Procedimento: Verifica di ottemperanza parziale ai sensi dell'art. 28 comma 3 del D. Lgs 152/2006 e ss.mm.ii. delle prescrizioni contenute nel giudizio positivo di compatibilità ambientale (art. 5 DPR 12.04.1996) **di cui al D.R.S. n. 536 del 01.07.2005;**

OGGETTO: *VARIANTE ALLA S.S. 115 NEL TRATTO COMPRESO TRA IL KM 294+000 (SVINCOLO VITTORIA OVEST) E LA S.P. 20 DI COMISO SUD*

Parere C.T.S. n. 371 del 20/06/2025

Figura 5-1 - Inserimento del progetto (confronto PD/PE) nel quadro dei vincoli paesaggistici

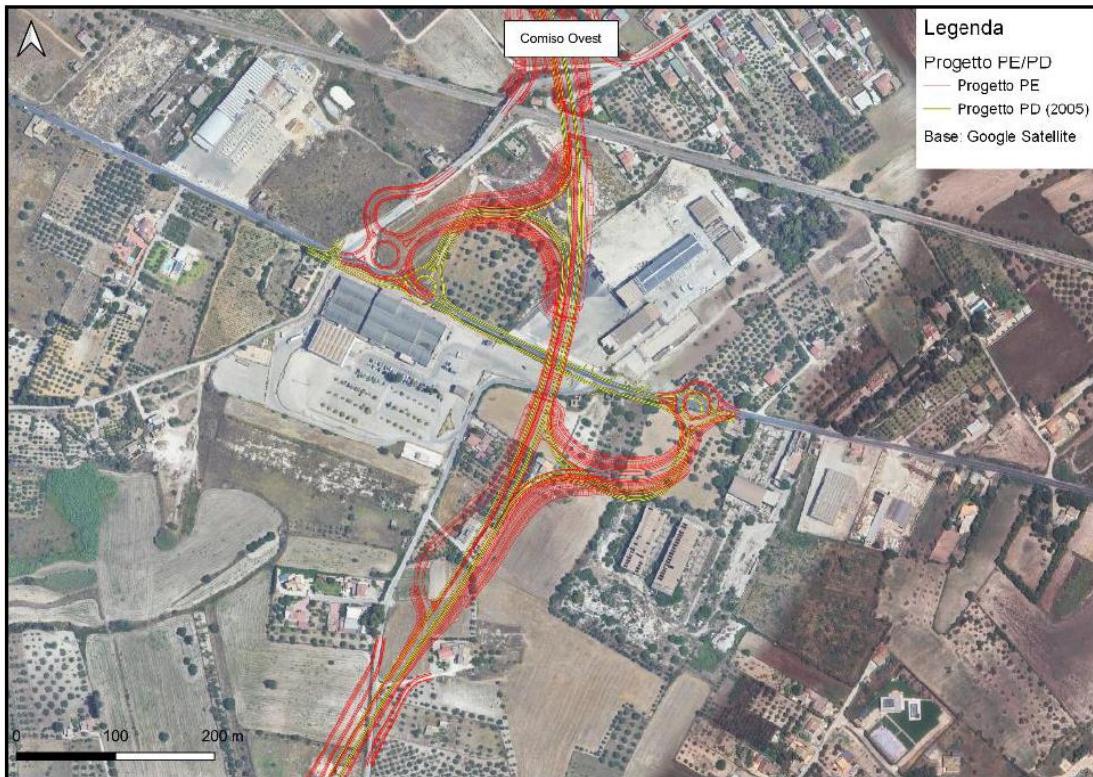
Per quanto riguarda il sistema dei vincoli, in base alle cognizioni effettuate, le modifiche progettuali intercorse tra il PE ed il PD oggetto di compatibilità ambientale non comportano nessuna interferenza con il sistema dei vincoli come si può vedere dal confronto riportato dalla figura sottostante.

La realizzazione dello svincolo comporta una diversa leggibilità della struttura del paesaggio. Da un lato sicuramente la nuova geometria dell'opera darà una nuova e differente configurazione al contesto circostante (comunque di portata locale) ma non tale da apportare una modifica tangibile in quello che può essere considerato il sistema paesaggistico d'insieme già comprensivo dell'opera progettata in PD. In tal senso, anche in relazione all'estensione del sistema stesso e dei suoi caratteri peculiari, la modifica della percezione del paesaggio risulta essere poco significativa.

Le modifiche introdotte con il Progetto Esecutivo per quanto concerne lo svincolo di Comiso Ovest non producono rispetto alle azioni progettuali del Progetto Definitivo alcuna alterazione del fattore di impatto sul paesaggio, sul sistema dei vincoli paesaggistici, sulle acque, sull'atmosfera e su rumore e vibrazioni. **In relazione alle modifiche apportate, si valuta quindi come potenzialmente significativa la sola componente ambientale suolo.**

Figura 5-2 - Inserimento del progetto nel quadro dei vincoli paesaggistici

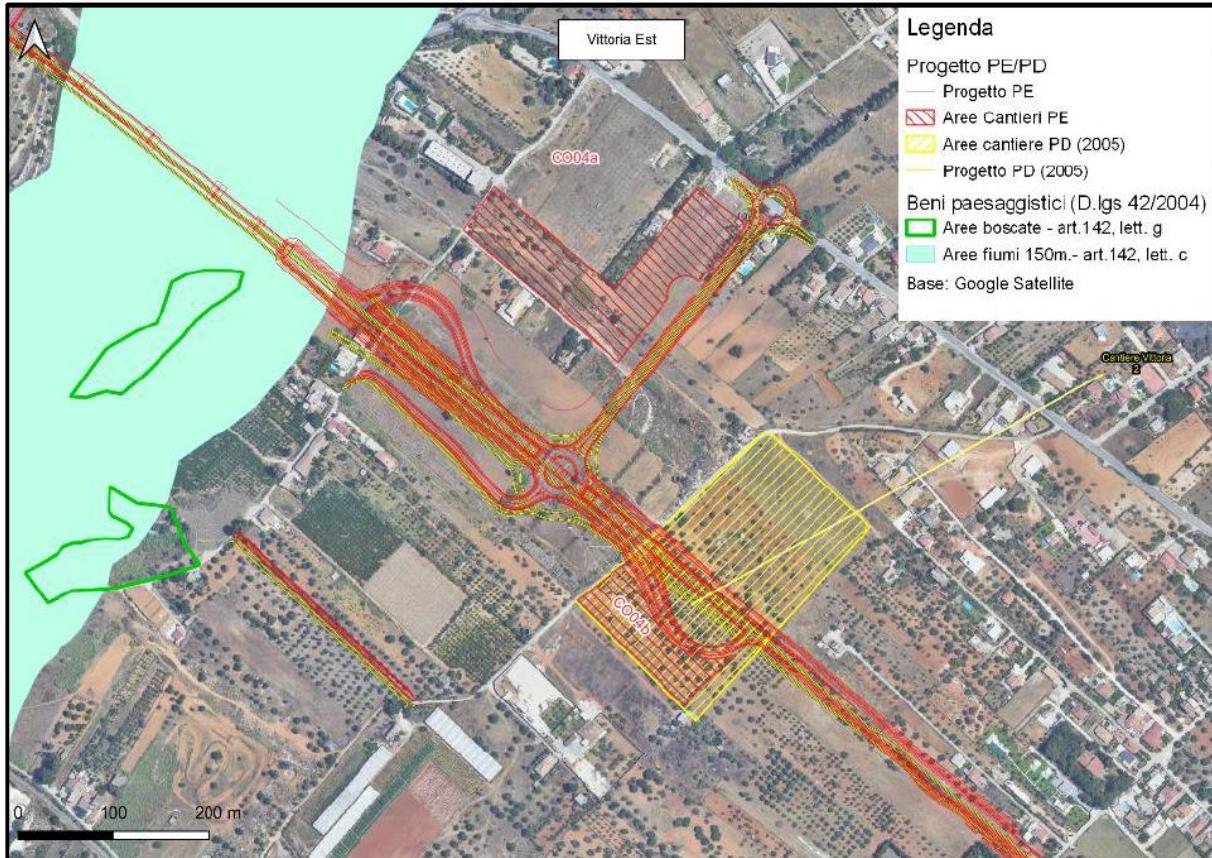
Per quanto riguarda il sistema dei vincoli, in base alle cognizioni effettuate, le modifiche progettuali tra il PD ed il PE non comportano nessuna interferenza con il sistema dei vincoli come si può vedere dalla figura sottostante.

La realizzazione dello svincolo comporta sicuramente una diversa leggibilità della struttura del paesaggio. Da un lato sicuramente la nuova geometria dell'opera darà una nuova e differente configurazione al contesto circostante (comunque di portata locale) ma non tale da apportare una modifica tangibile in quello che può essere considerato il sistema paesaggistico d'insieme già comprensivo dell'opera progettata in PD. In tal senso, anche in relazione all'estensione del sistema stesso e dei suoi caratteri peculiari, la modifica della percezione del paesaggio risulta essere poco significativa.

Le modifiche introdotte con il Progetto Esecutivo per quanto concerne lo Svincolo di Vittoria Est, come sopra argomentato, non producono rispetto alle azioni progettuali del Progetto Definitivo alcuna alterazione del fattore di impatto sul paesaggio, sul sistema dei vincoli paesaggistici, sulle acque, sull'atmosfera e su rumore e vibrazioni. In relazione alle modifiche apportate, si valuta quindi come potenzialmente significativa la sola componente ambientale suolo.

Figura 5-3 - Inserimento del progetto nel quadro dei vincoli paesaggistici

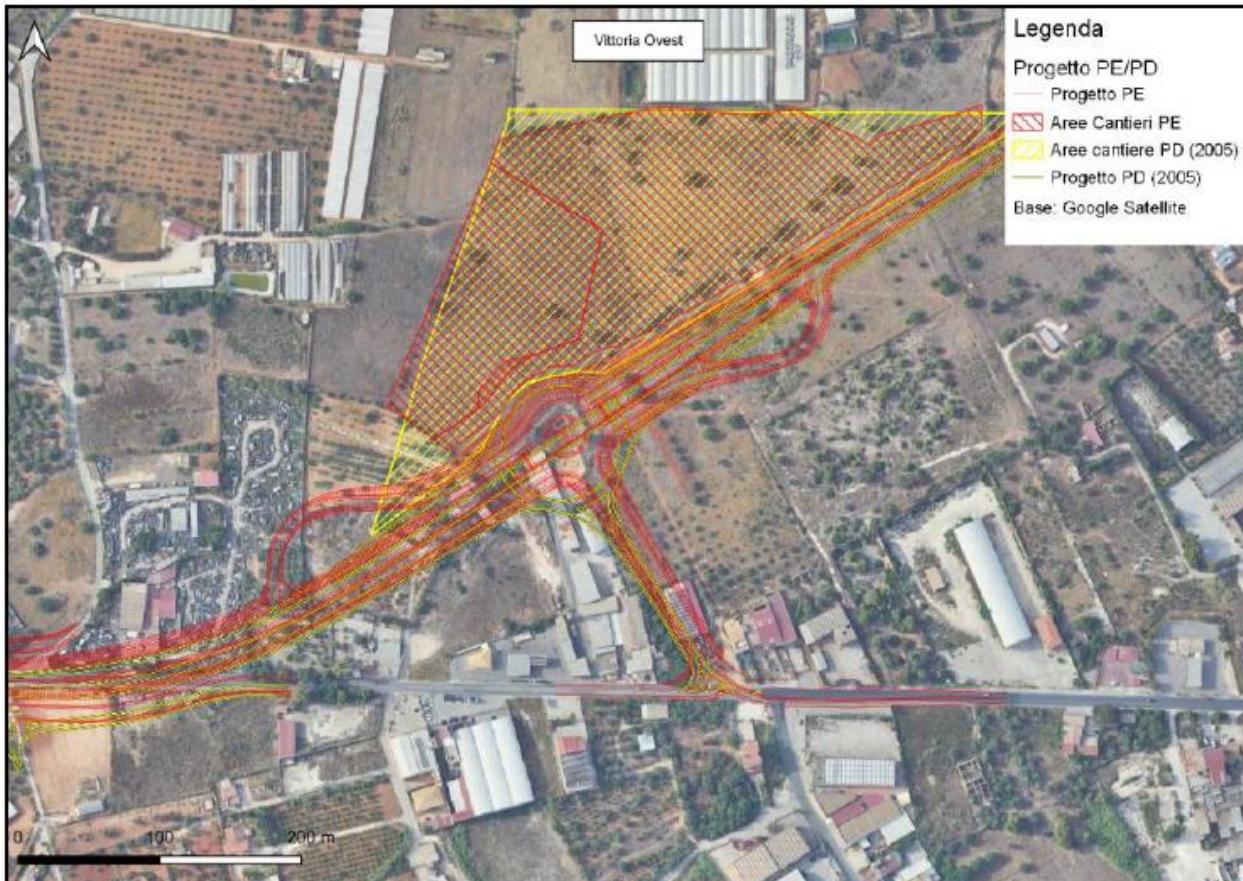
Per quanto riguarda il sistema dei vincoli, in base alle ricognizioni effettuate, le modifiche progettuali non comportano nessuna interferenza con il sistema dei vincoli come si può vedere dalla figura sottostante.

La realizzazione dello svincolo Vittoria Ovest, avendo modificato solo la geometria, ma non la tipologia d'opera non comporta, in fase cantiere, variazioni significative sulla produzione di materiali di risulta da gestire internamente al cantiere ai sensi dell'art. 185 del D.lgs. 152/2006 o come sottoprodotto ai sensi dell'art. 184-bis del suddetto decreto. Qualora in occasione della campagna di caratterizzazione ambientale da effettuare in corso d'opera il materiale da scavo dovesse superare i limiti normativi, quest'ultimo dovrà essere gestito in qualità di rifiuto ai sensi della Parte IV del D.lgs. 152/2006. Al fine di garantire una corretta gestione dei materiali prodotti nell'ambito del progetto, tali aspetti verranno trattati in dettaglio nell'elaborato di PE "Piano di Utilizzo delle Terre e Rocce da Scavo ai sensi del DPR 120/17" (T00-CA01-CAN-RE01). In fase di esercizio l'occupazione di suolo dello svincolo con la nuova geometria proposta in PE risulta essere superiore all'occupazione dello stesso previsto in fase di PD.

Le modifiche introdotte con il Progetto Esecutivo allo Svincolo di Vittoria Ovest non producono rispetto alle azioni progettuali del Progetto Definitivo alcuna alterazione del fattore di impatto sul paesaggio, sul sistema dei vincoli paesaggistici, sulle acque, sull'atmosfera e su rumore e vibrazioni. In relazione alle modifiche apportate, si valuta quindi come potenzialmente significativa la sola componente ambientale suolo.
